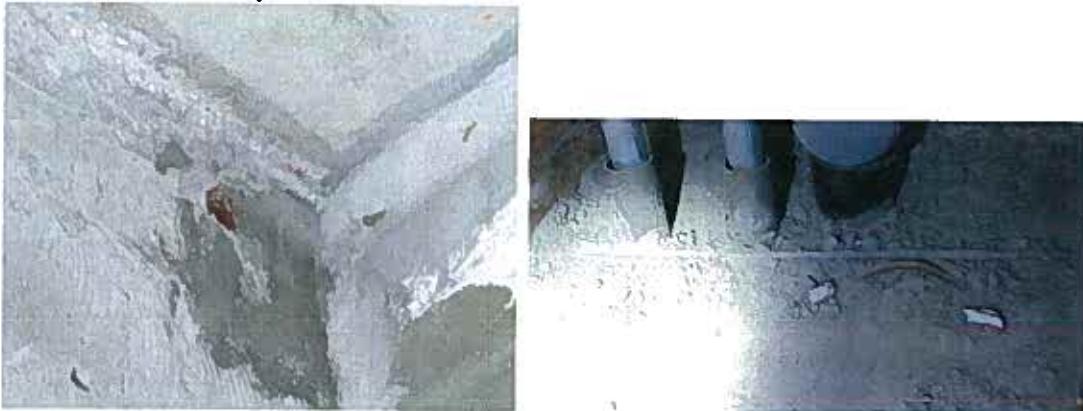
**3. Не завершена ПАРОИЗОЛЯЦИЯ НАРУЖНЫХ СТЕН.**
